令和4年12月21日
原子力安全対策課
(04-37)
<16時資料配布>

高浜発電所の原子炉設置変更許可について
(1、2号機の使用済燃料ピット保管時の燃料の管理方法の変更)

高浜発電所の原子炉設置変更許可の概要 (1、2号機の使用済燃料ピット保管時の燃料の管理方法の変更)

管理方法変更イメージ

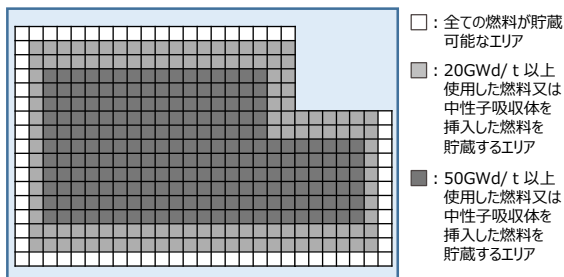
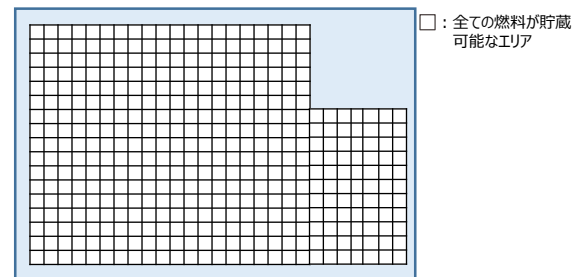
今回、スプレーを模擬した試験等を実施して事故対応時の水密度のデータ等の拡充を行い、改めて評価した結果、燃料の使用状態や中性子吸収体の存在を考慮しない管理方法により未臨界性が確保されることを確認したことから、管理方法を以下のとおり変更する。

現状の管理方法

燃料の使用状態に応じて保管エリア(3段階)を設定するとともに、一部の燃料に中性子吸収体の存在を考慮

変更後の管理方法※3

燃焼度や、中性子吸収体の存在を考慮しない管理

※3: 当初申請では、燃料の使用状態に応じた保管エリア(2段階)を設定するものであったが、原子力規制庁との議論を踏まえ、重大事故等対策の有効性評価で採用されている手法を用いた評価を行い、管理方法を見直した。
